工程指示 / 要求簡箋 ENGINEER INSTRUCTIONS(E.I.)

工程指示編號:	EI- 6350	修改版本:	-
	HK- 1337		
工程編號:	J 856	工程名稱:	TSWTL23 天榮
收件人:	生統/譚總/梅/謝永林	發件人:	Thomas Wong
工程項目:	請按5/6新鴻基到廠檢視後更新	日期:	13/06/2023

內容: 請按5/6新鴻基到廠檢視後更新 1)現時窗扇底料 取消去水位, 更加鐵線作觀察灌膠情況 2)現時窗料反拍線更新避位做法 2.1)現時已做的窗料反拍線 需於室外面加膠
完成上列要求日期:

名稱	70生窗玉橫料加工圖	制圖	黃瓊玉	2022.11.13	修改	A
材料	X86004	復核	謝永林	2022.12.09	日期	23.05.13
顏色	中灰色 (UCT542919XL-3)	批准			圖號	X86004-SHR1-T2

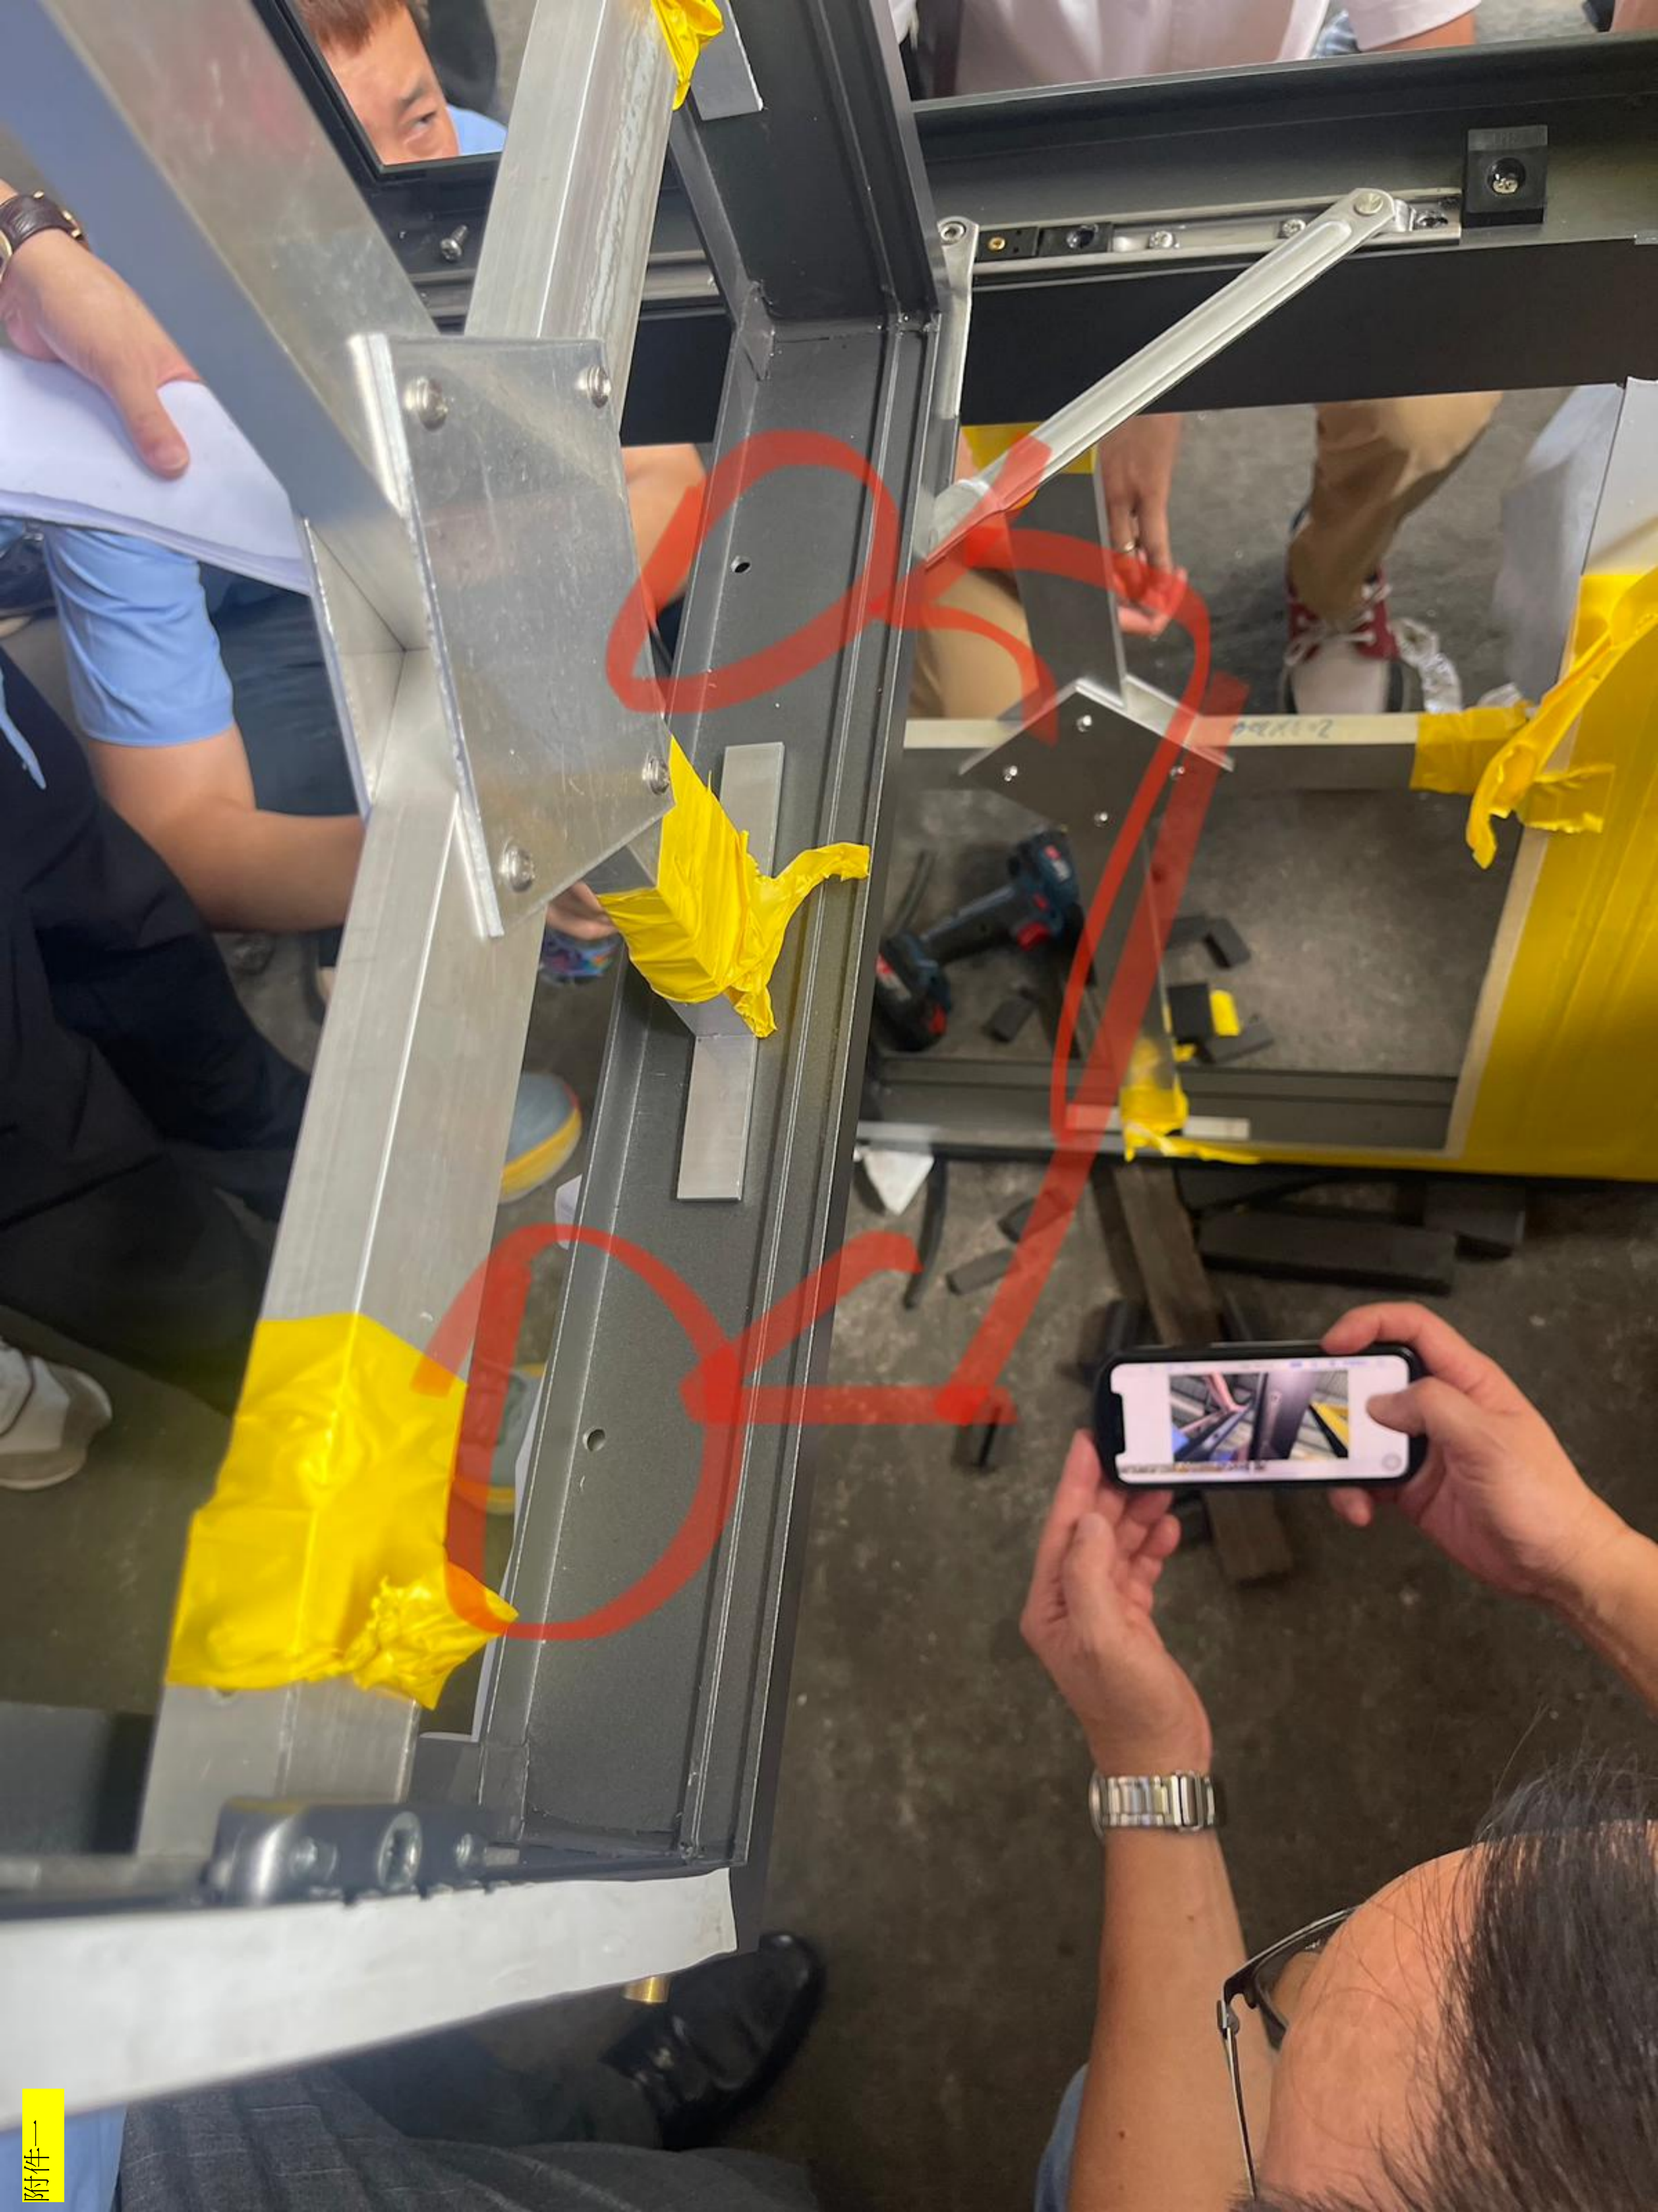
A 依據EI3986I修改樓層數量

頭尾需加鑽細孔作觀察灌膠情況

名稱	70反拍線	制圖	黃瓊玉	2022.11.13	修改	A		
材料	X86019	復核	謝永林	2022.12.09	日期	23.06.13		
顏色	中灰色 (UCT542919XL-3)	批准			圖號	X86019-S1L

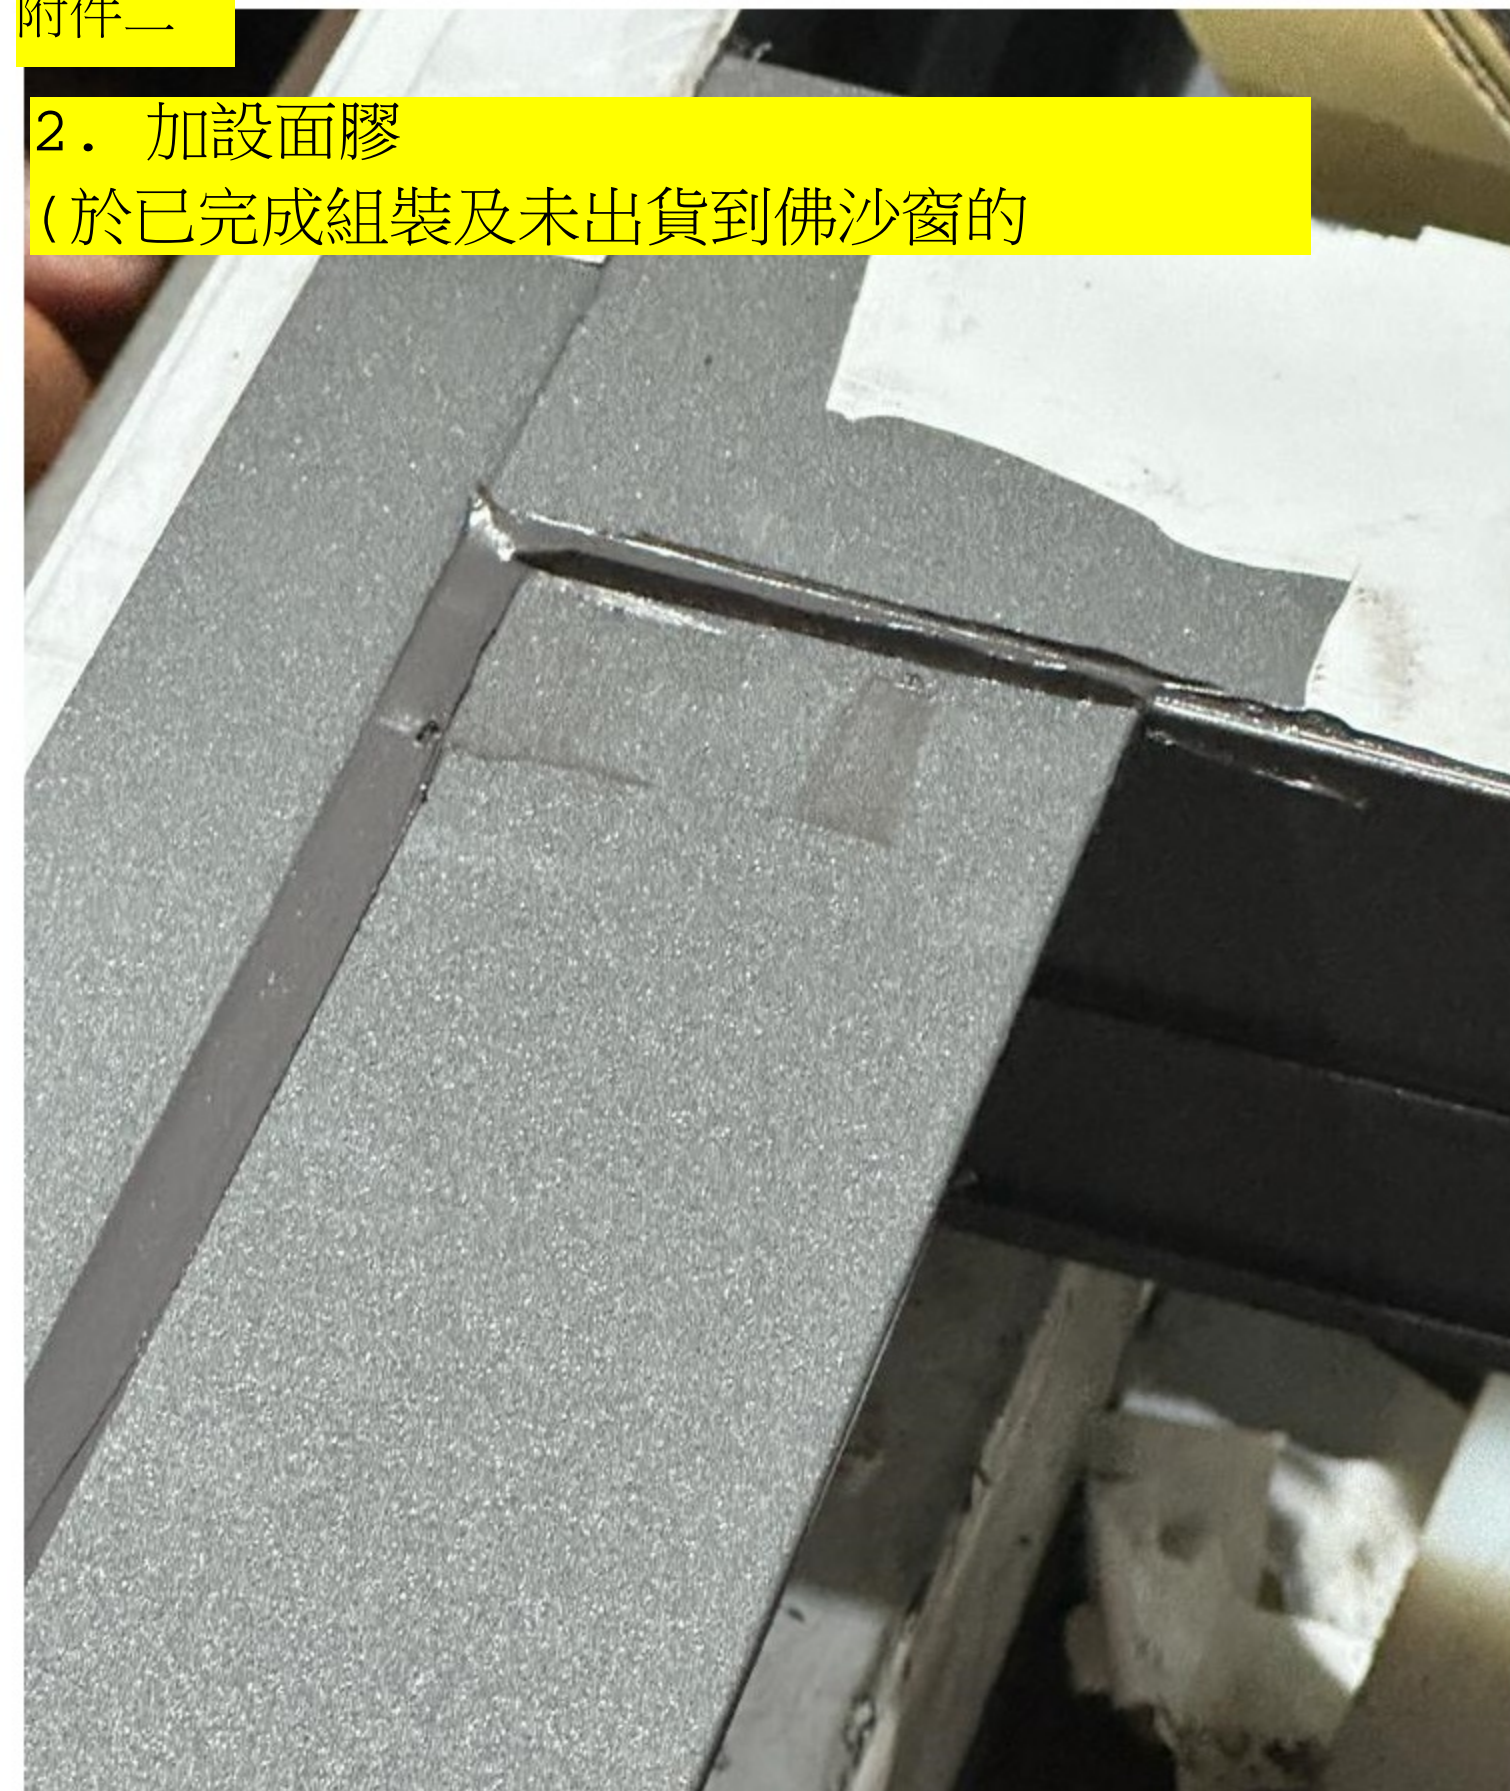
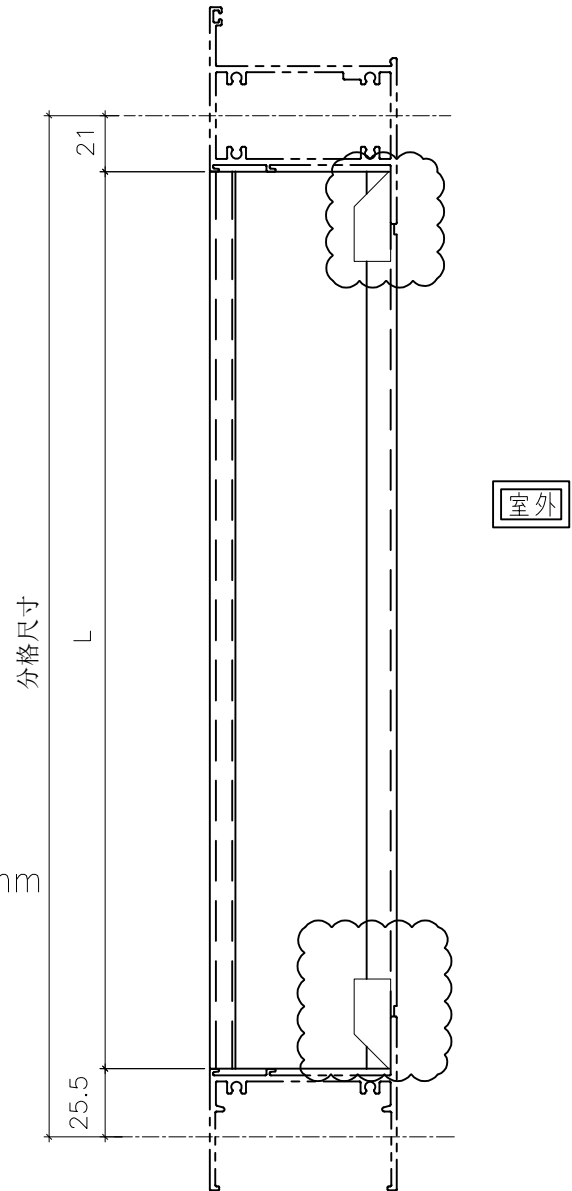
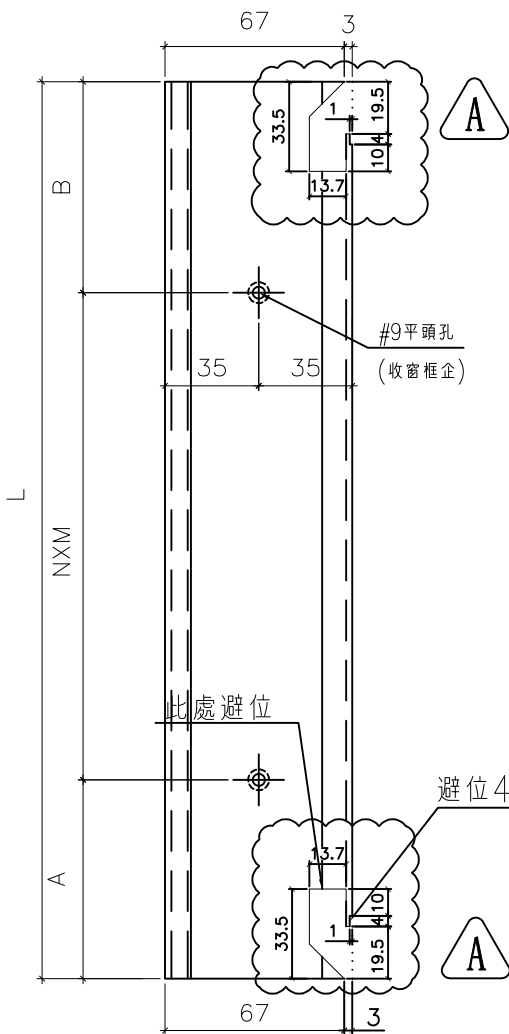
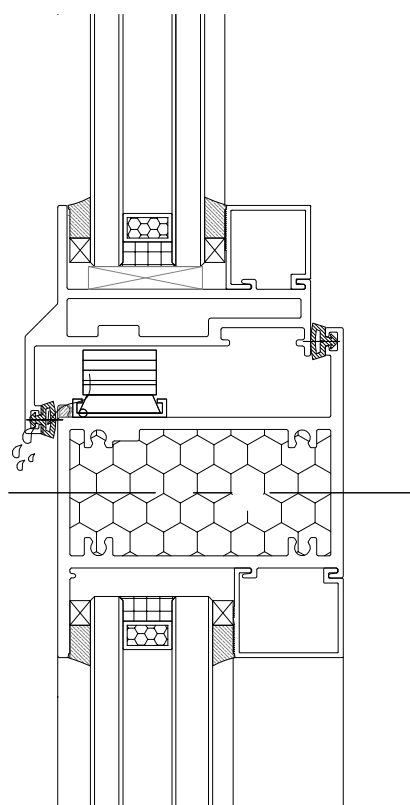
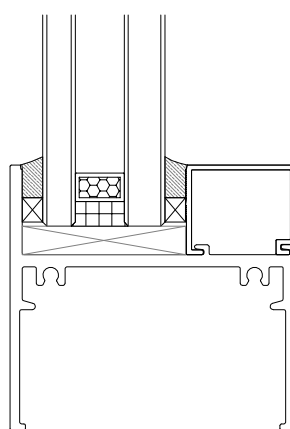
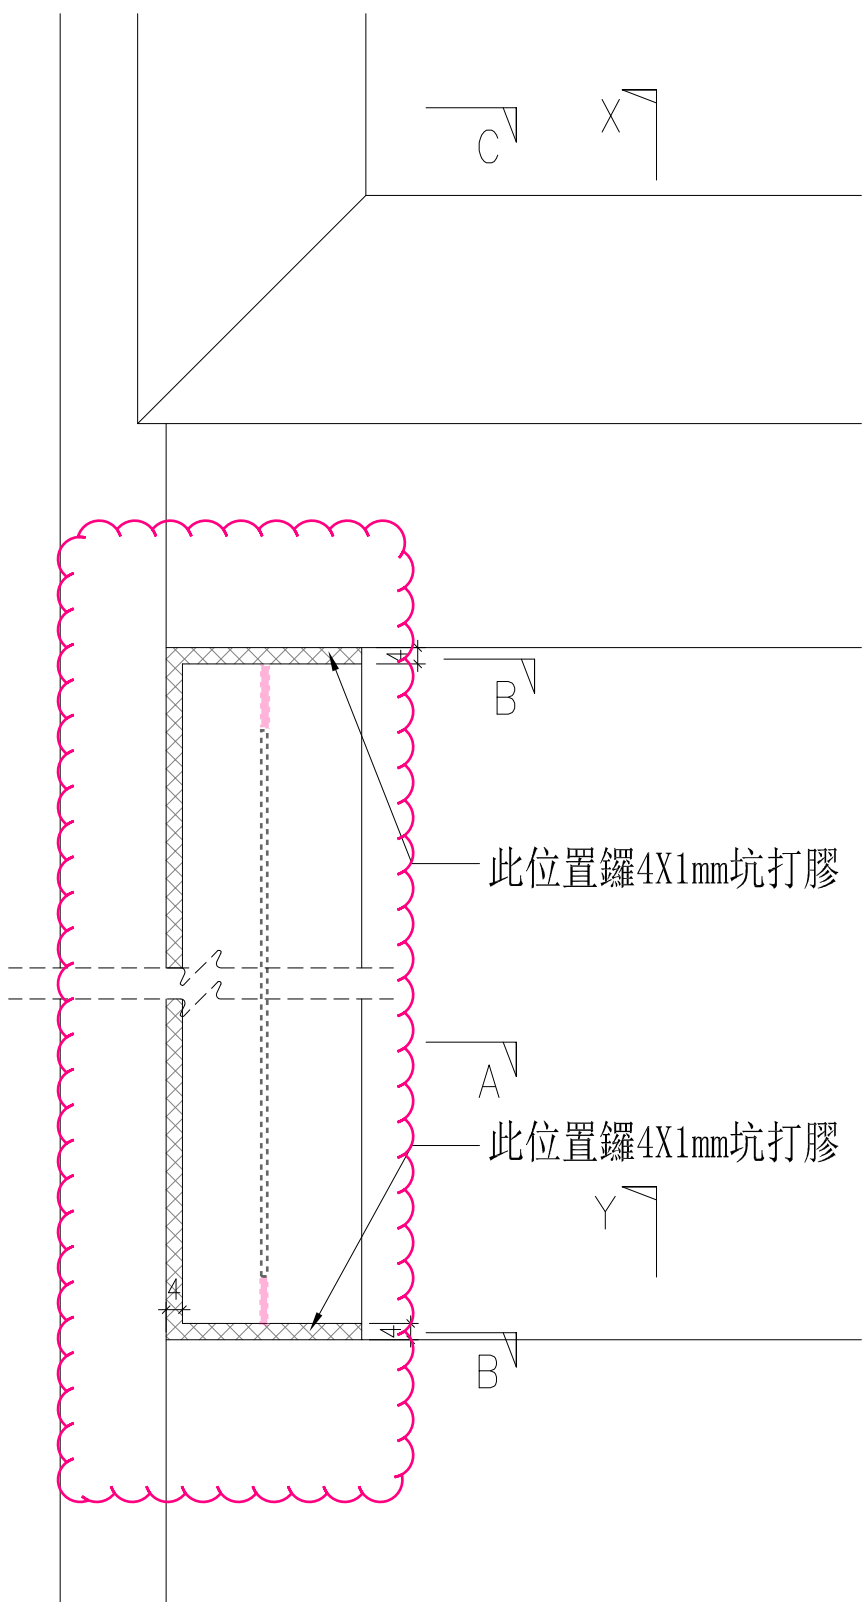
A 依據客戶增加反拍線避位

1. 加設避位
(於現時開料階段)

2. 加設面膠

(於已完成組裝及未出貨到佛沙窗的

此位置鑿4X1mm坑打膠

此位置鑿4X1mm坑打膠

此位置鑿4X1mm坑打膠

名稱	70反拍線	制圖	黃瓊玉	2022.11.13	修改	A	
材料	X86019	復核	謝永林	2022.12.09	日期	23.06.13	
顏色	中灰色 (UCT542919XL-3)	批准			圖號	X86019-S1L

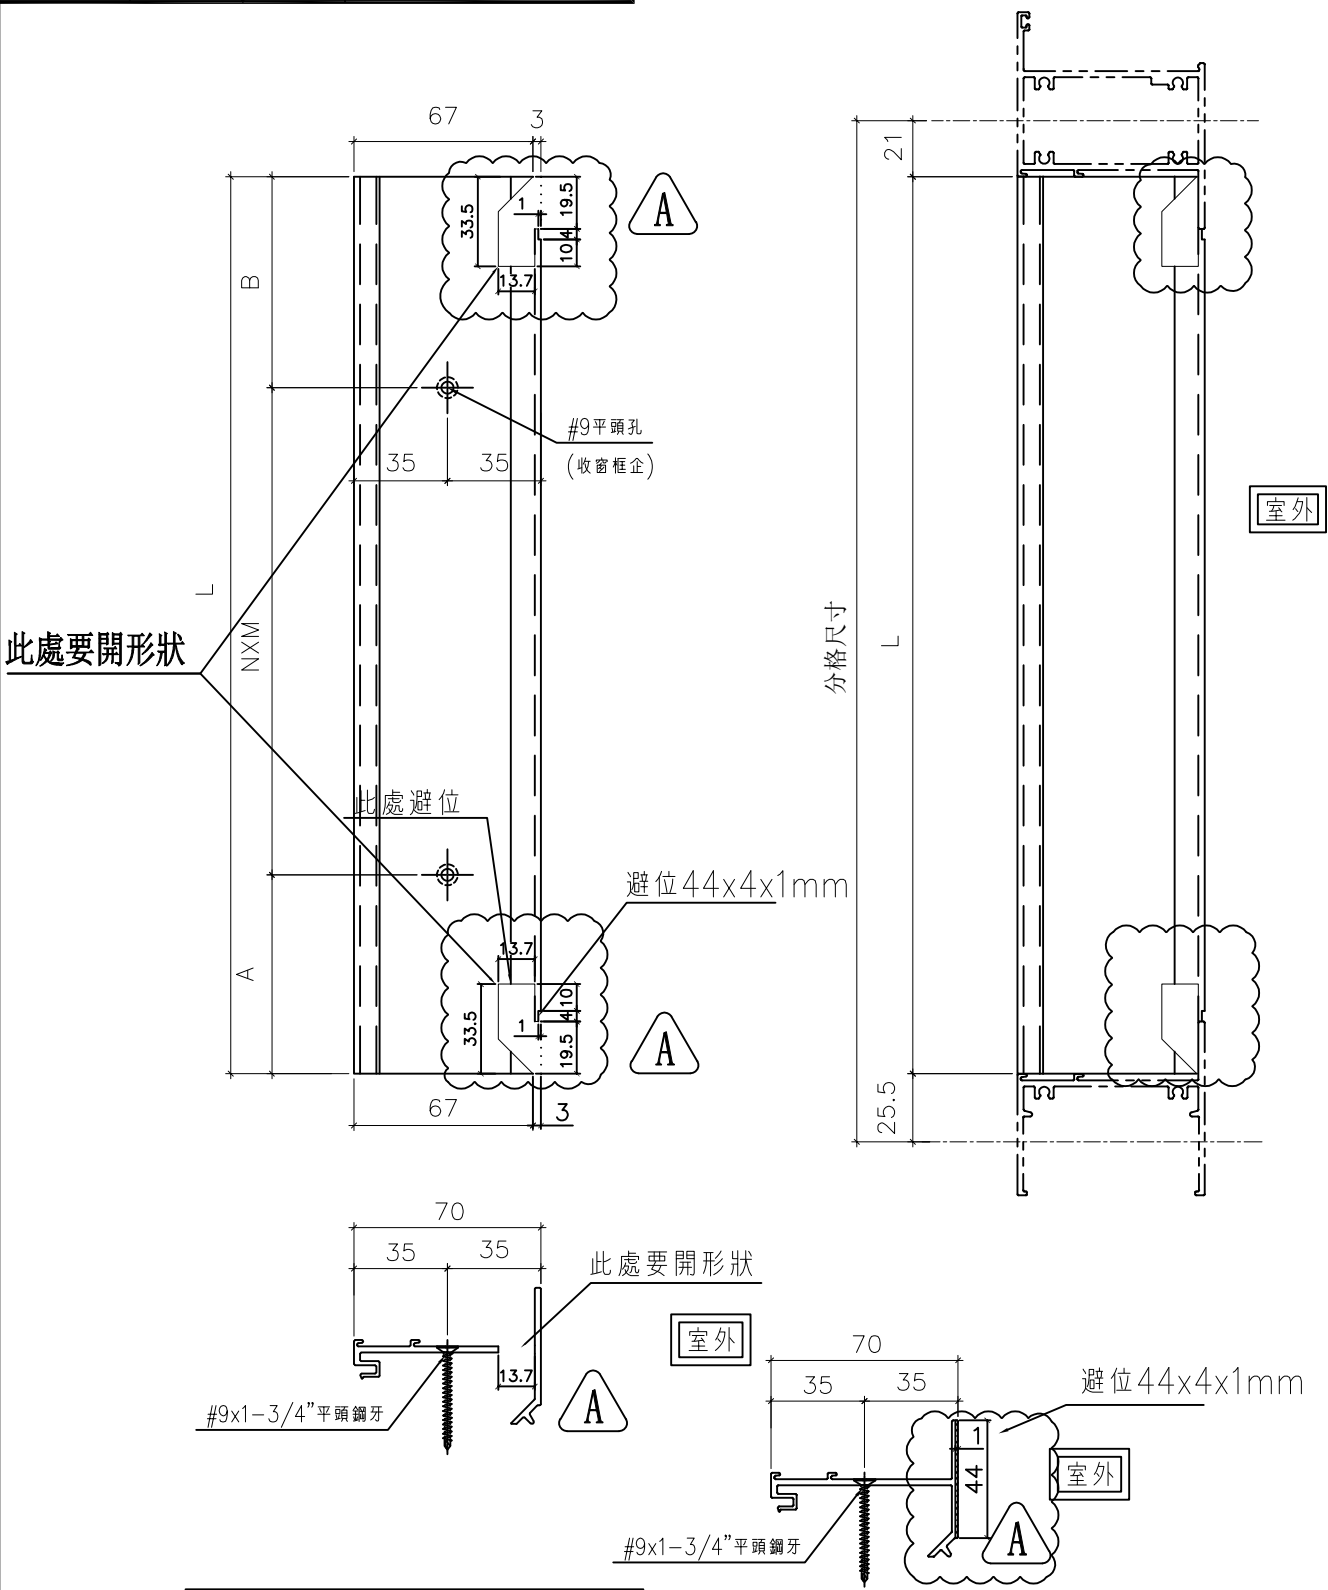
A 依據客戶增加反拍線避位
